INFORME N° 624-2019-SENACE-PE/DEAR

ASUNTO : Evaluación del Tercer Informe Técnico Sustentatorio de la
Segunda Modificación del Estudio de Impacto Social y
Ambiental de la Unidad Minera Constancia.

REFERENCIA : M-ITS-00126-2019 (05.06.2019)

Figura N° 1 Esquema Conceptual de Corte Transversal del Dique del TMF

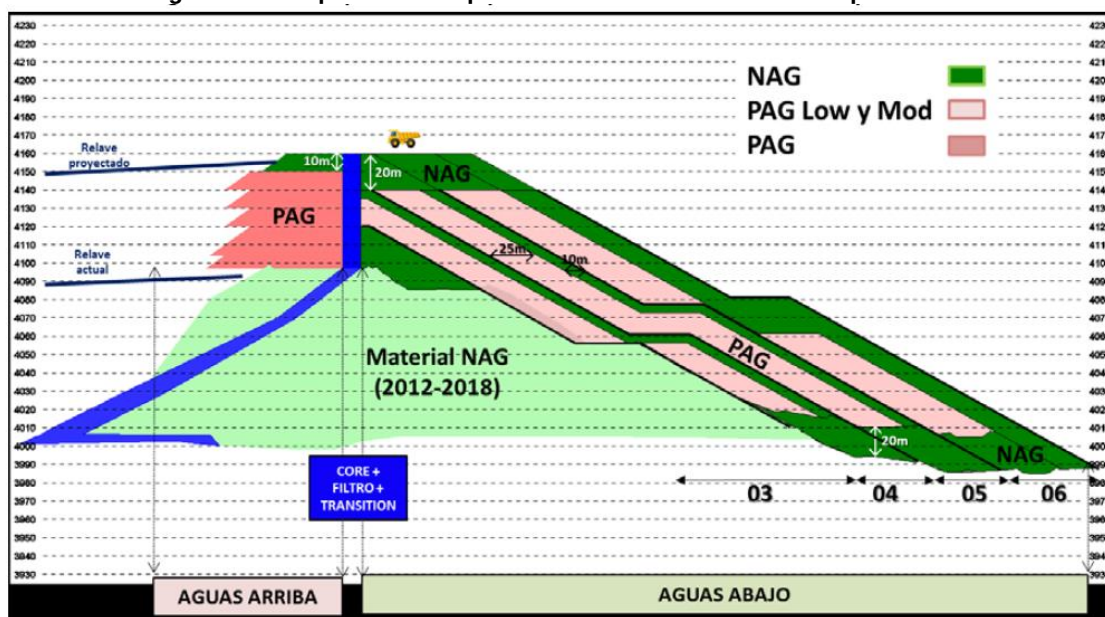
Los cambios propuestos al diseño original del dique del TMF consisten de cambios en el material de construcción y la geometría del mismo, que finalmente se traducen en un incremento de 3,8% el área del depósito de relave (TMF) sin modificar su capacidad ni la cota final del dique aprobada que es 4160 msnm.

- PGA de 0,44 g con base en el estudio sísmico de Jorge E. Alva Hurtado Ingenieros E. I. R. L. (Alva, 2013) incluido en la Segunda MEIA Constanica; en el que se obtuvo un Factor de seguridad aguas abajo de 1,18 y aguas arriba de 1,94.
- PGA de 0,35 g de acuerdo a la zonificación establecida en la R.M N° 043-2019-Vivienda – Modificación de la Norma Técnica E.030 Diseño Sismorresistente del Reglamento Nacional de Edificaciones; en el cual obtuvo un Factor de seguridad aguas abajo de 1,28 y aguas arriba de 2,40.
- PGA de 0,64 g (condición conservadora); en el cual obtuvo un Factor de seguridad aguas abajo de 1,00 y aguas arriba de 1,36.
